対策箇所説明図

(不具合箇所①)

駐車ブレーキレバー

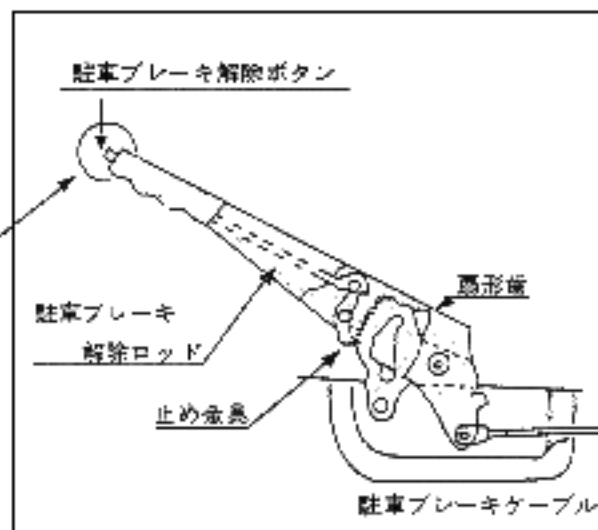
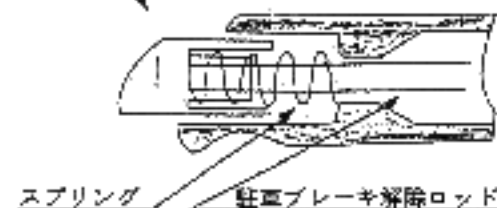
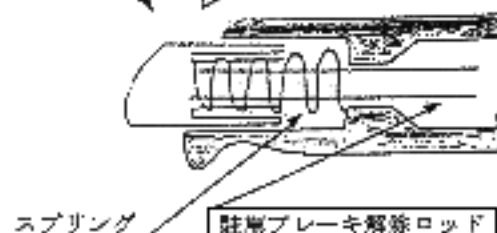
基準不適合箇所

駐車ブレーキレバーの先端にあるブレーキ解除ボタン部の構造が不適切なため、レバーを引いた際ボタンが脱落するものがあり、脱落した場合には駐車ブレーキが作動しなくなる。

対策内容：駐車ブレーキ・レバーを、対策品と交換する。
